Regionalplan Düsseldorf (RPD) Stellungnahme der Stadt Meerbusch zum 2. Entwurf des Regionalplanes Düsseldorf

Anregungen denen gefolgt wurde, 1. Beteiligungsverfahren RPD

*Stadt Meerbusch, lfd. Nr. 3
Osterath West, Fläche 311 (Mee012/Mee005H)*

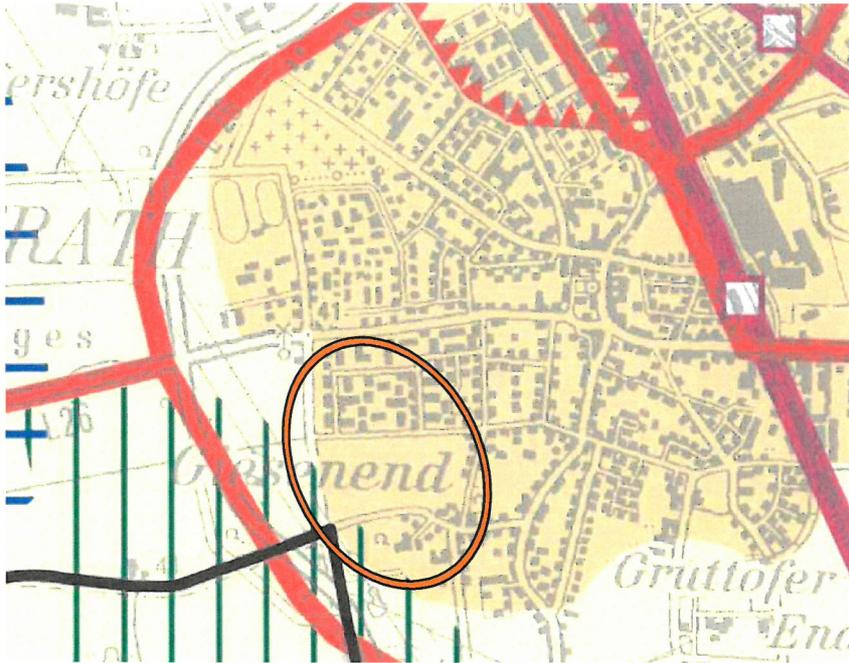
Die Freiflächen im Osterather Westen **werden** als Siedlungsfläche **dargestellt**.

*Stadt Meerbusch, lfd. Nr. 4
Östlich Haus Schackum, Fläche 228 (Mee011)*

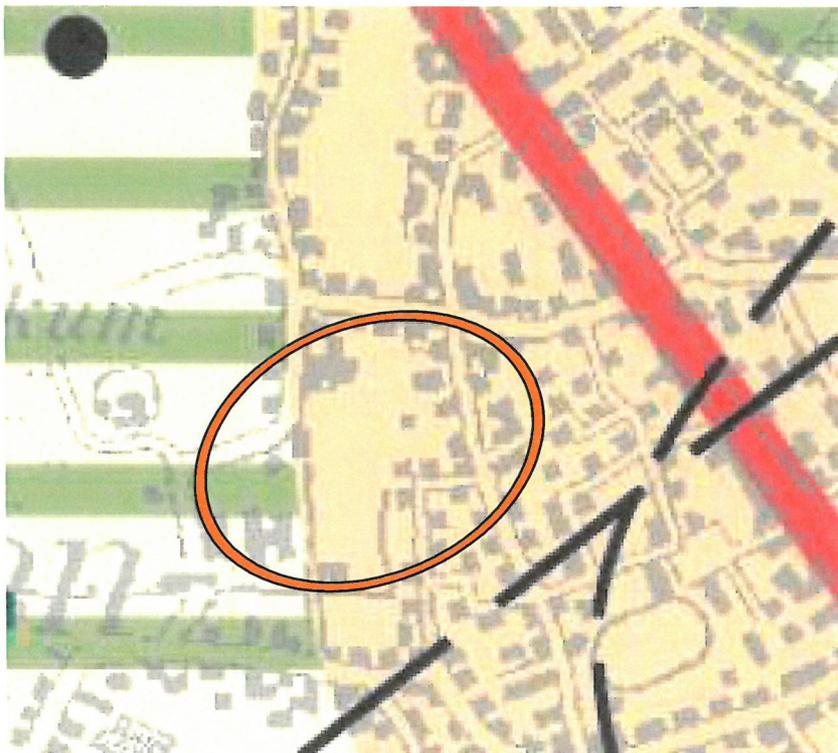
Die landwirtschaftliche Restfläche innerhalb des Siedlungskörpers Buderichs **wird** als Siedlungsfläche **dargestellt**.

*Stadt Meerbusch, lfd. Nr. 9
Ivangsheide und Nibbelsweg, Fläche 210 (Mee008)*

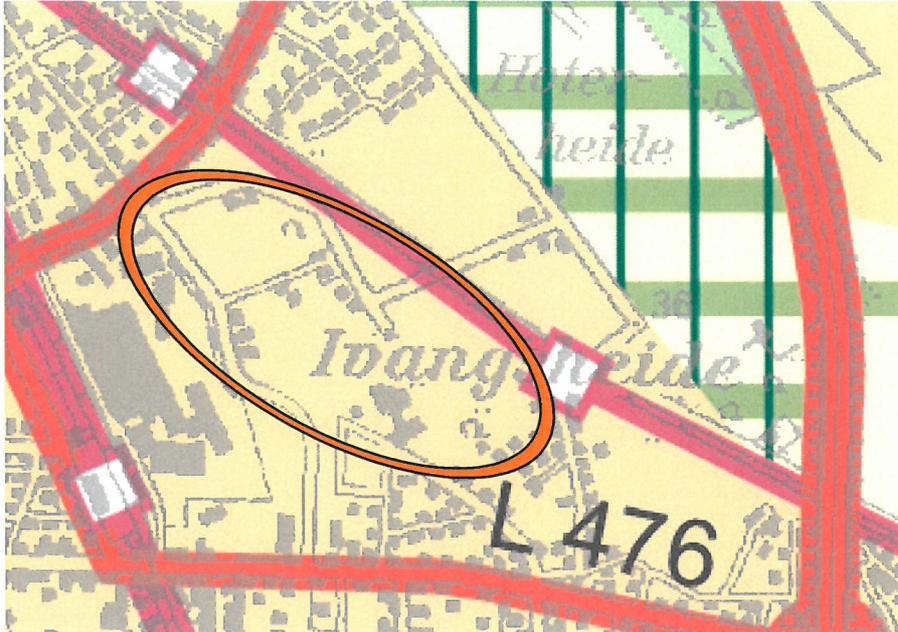
Die Freiflächen im Osterather Nordosten, am schienengebundenen öffentlichen Nahverkehr und nur ca. 800 m vom Ortskern Osterath entfernt, **werden** als Siedlungsflächen **dargestellt**.

*Stadt Meerbusch, lfd. Nr. 1002
Kalverdonksweg, Fläche 1002 (Mee015)*

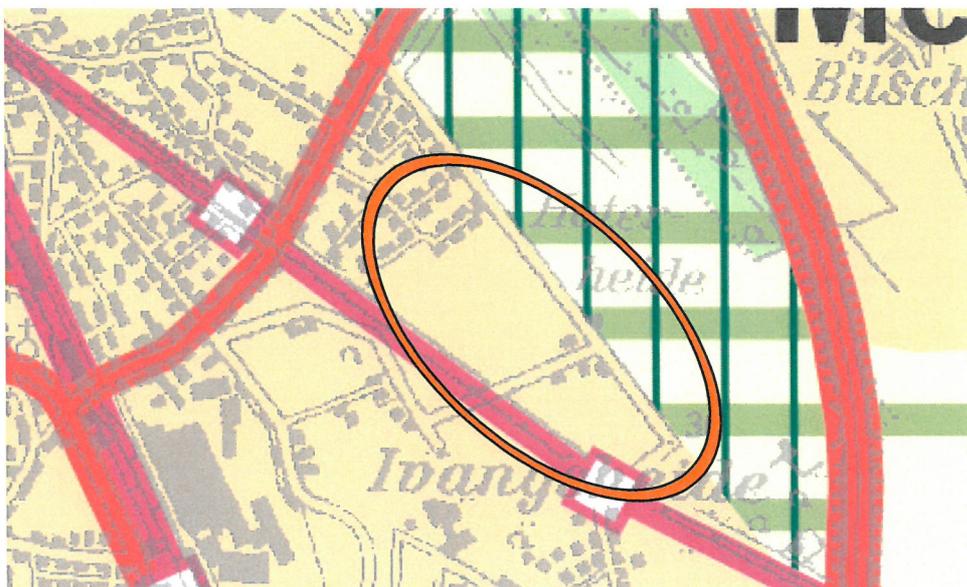
Die Freiflächen nördlich der Stadtbahntrasse, entlang des Kalverdonksweges **werden** im Regionalplanentwurf als Siedlungsfläche **dargestellt**.

*Stadt Meerbusch, lfd. Bu. B
südlich Kantstraße, Fläche 299 (Mee007C, Mee011B)*

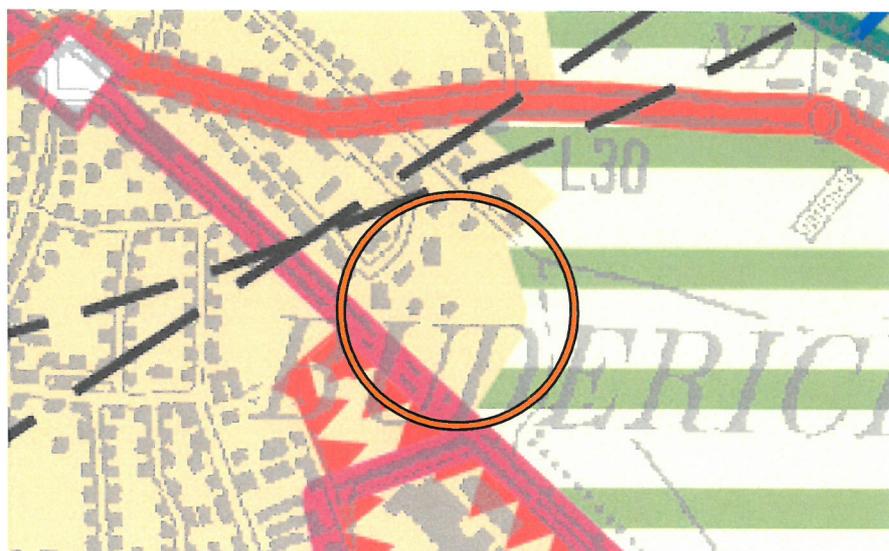
Die Freiflächen im Büdericher Osten **werden** im Regionalplamentwurf als Siedlungsfläche **dargestellt.**

Stadt Meerbusch, lfd. Bu. D
Windkraftkonzentrationsflächen

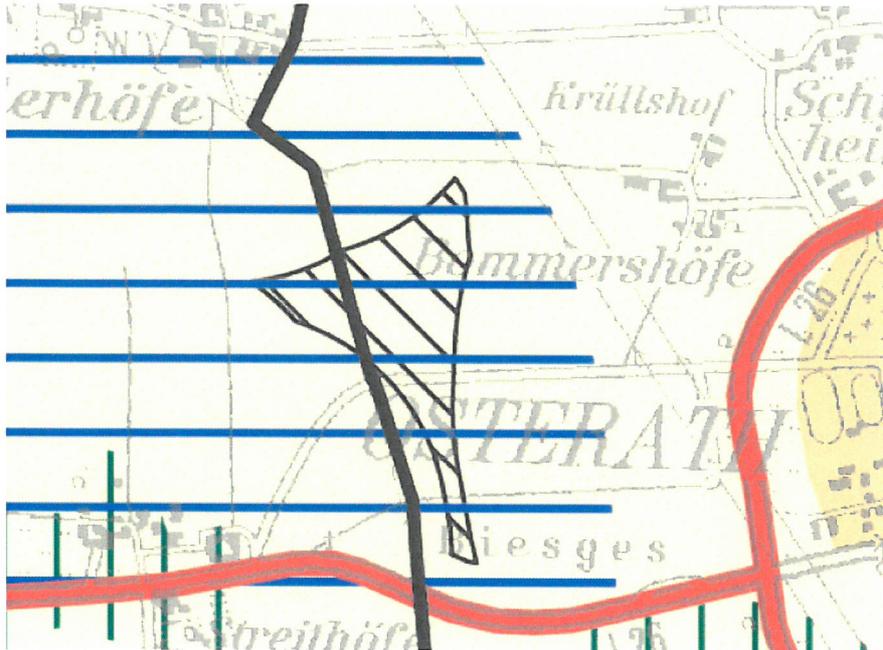
- a)
Die Windkraftkonzentrationsfläche im Westen Osteraths **wird dargestellt.**

Stadt Meerbusch, lfd. Bu. F
Darstellung von regional bedeutsamen Straßen

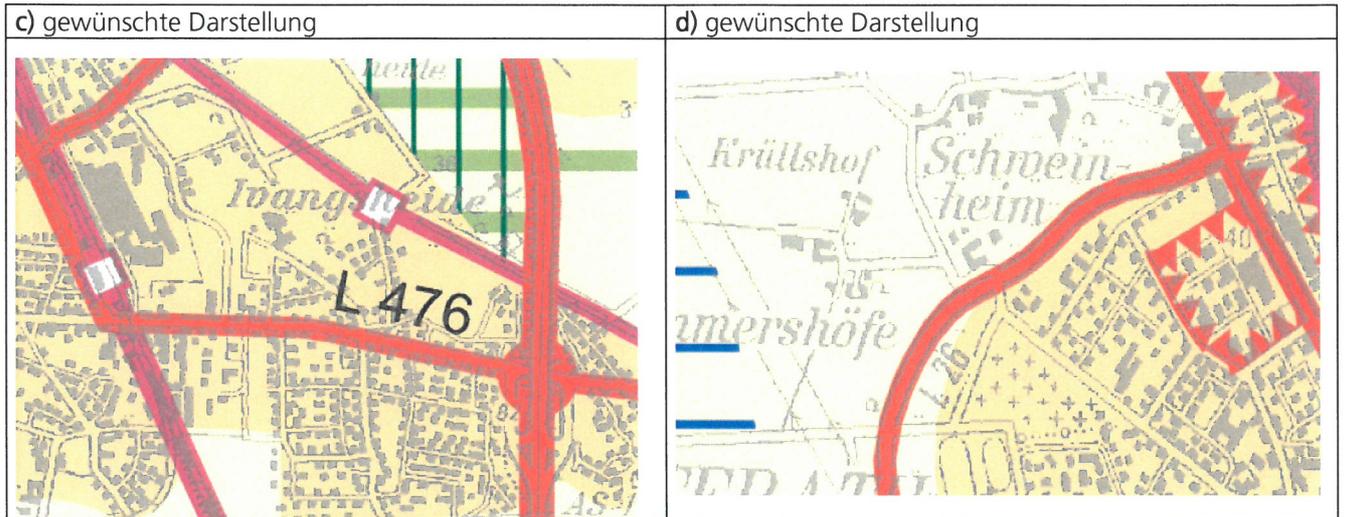
- b)
die Umgehungsstraße für Büberich (Plantrasse) wird **nicht mehr dargestellt;**

c)
die Straßenbezeichnung B9 / Meerbuscher Straße in L 476 **wurde geändert**.

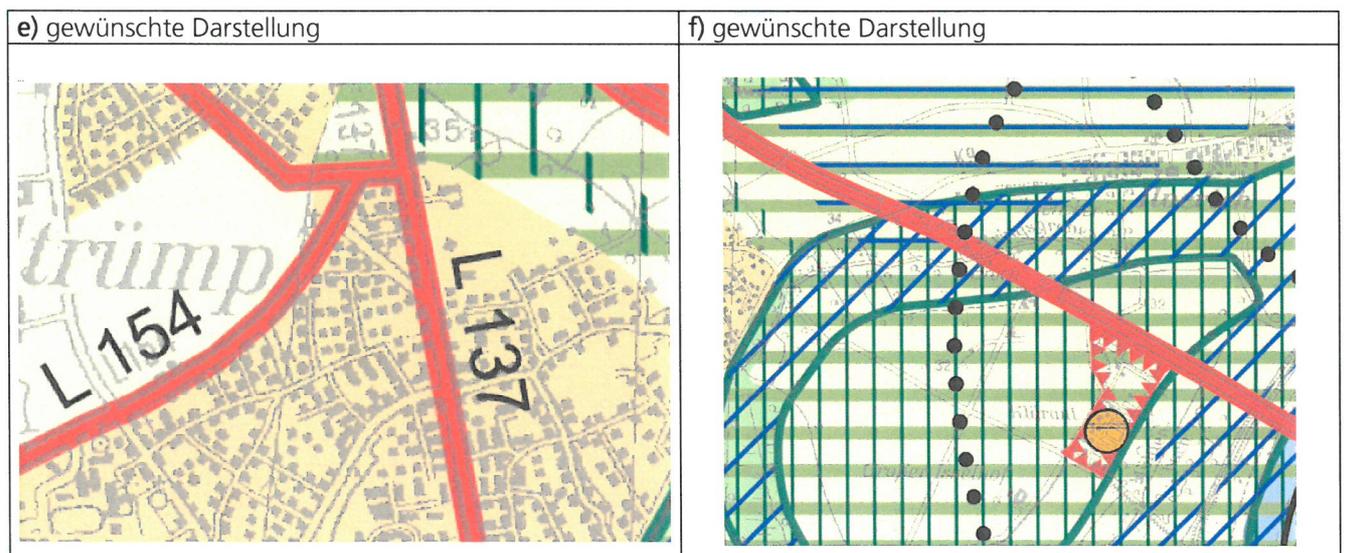
d)
der Straßenverlauf der Westumgehung Osterath wurde an den tatsächlichen Verlauf **angepasst**;

e)
die Straßenbezeichnung B222 / Xantener Straße **wurde** in L 137 **geändert**.

Ausschnitt: Regionalplanentwurf Mai 2016, Karte 19 / erweiterte Fluglärmzone (Punktlinie) gemäß Länderarbeitsgemeinschaft Immissionschutz

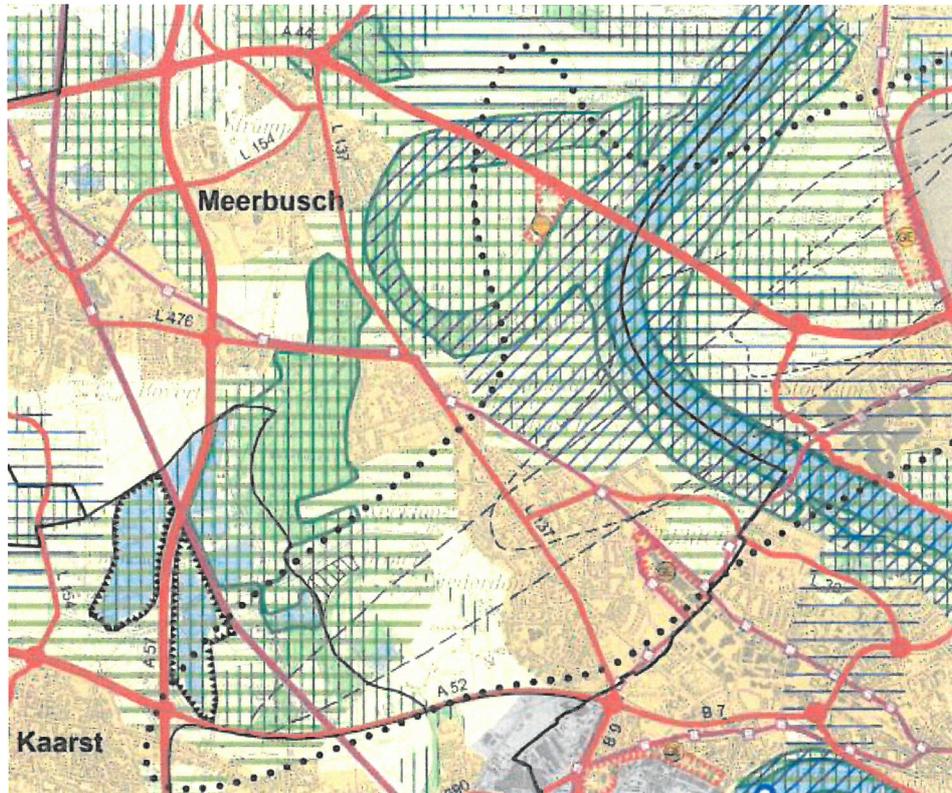
Eine erweiterte Lärmschutzzone, die aus den Empfehlungen der Länderarbeitsgemeinschaft Immissionsschutz resultiert, **wird** im Regionalplan **dargestellt**.

Stadt Meerbusch, lfd. Bu. J

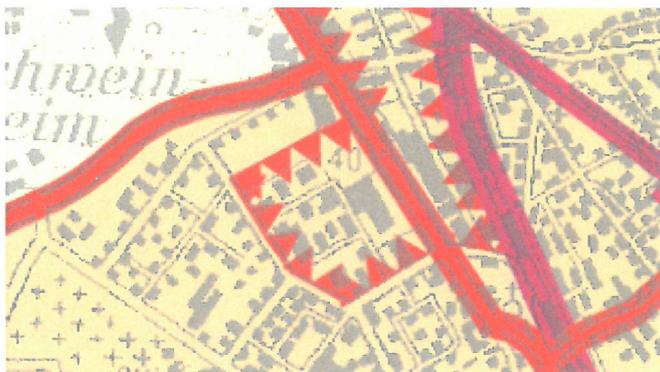
Die Stadtbahnlinie U81 **wird** entsprechend der vorgesehenen und im Bauleitplanverfahren abgestimmten Trassenführung gemäß dem rechtskräftigen Bebauungsplan Nr. 271 **dargestellt**
